■『第2回意見交換会』を開催しました！

【次回予定】 やよい児童遊園再整備第3回意見交換会

■ 『第2回意見交換会』で提示した基本計画案

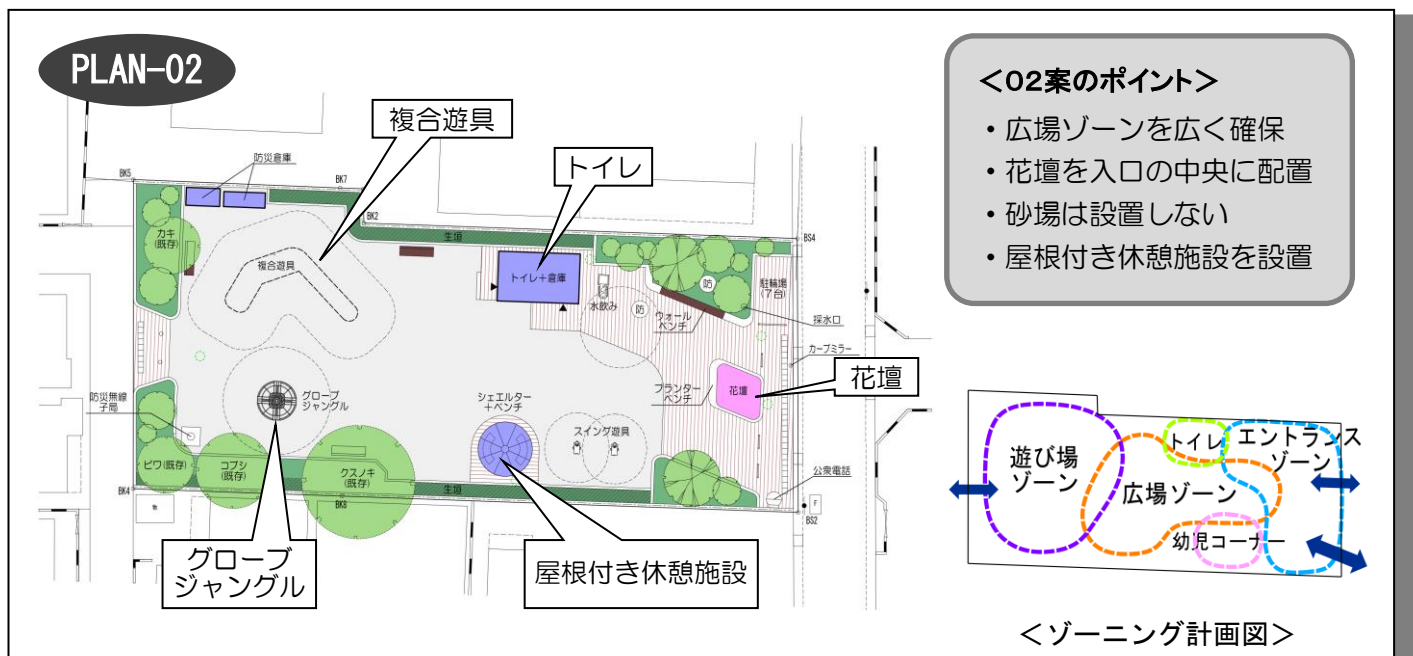
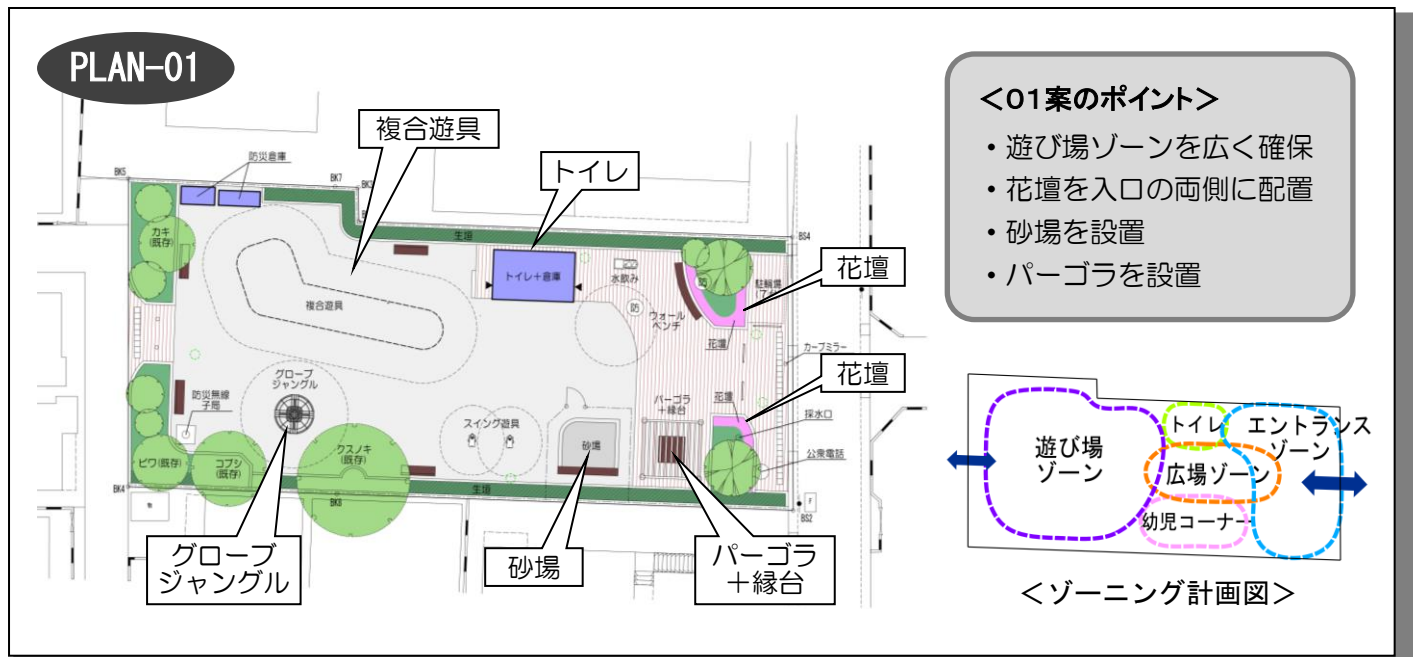
- ・PLAN-01 の考え方をベースに広場とのバランスを取りながら遊び場ゾーンを広くする。
- ・餅つきをしたり、テントが設置できる広場スペースを確保したい。
- ・花壇は PLAN-02 の方が管理しやすく、おもてなしの感もあってよい。
- ・既存の大きな木（クスノキ）は公園のシンボルになるので残したい。
- ・花壇の近くに、花壇管理の用具を入れるスペースがほしい。
- ・トイレの壁に地域の子もたちが絵を描いたり、または描いた絵を転写してもらいたい。
- ・子どもの遊びがメインなので、複合遊具を優先して考えてもらいたい。
- ・子供の意見が非常に大切なので、出来るだけ汲んでもらいたい。
- ・衛生面等に配慮できるのであれば、砂場はあったほうがよい。

- ◆地域のちょっとしたイベント（餅つき等）に利用できる広場スペースを確保したうえで、遊び場のスペースを広くする。
- ◆石の山は、老朽化と安全基準を満たしていないことから撤去するが、代わりに魅力のある複合遊具を設置する。
- ◆花壇は北側入口中央に配置する。 ◆砂場はあったほうがよい。
- ◆屋根付きの休憩スペースを設ける。 ※裏面もご覧ください
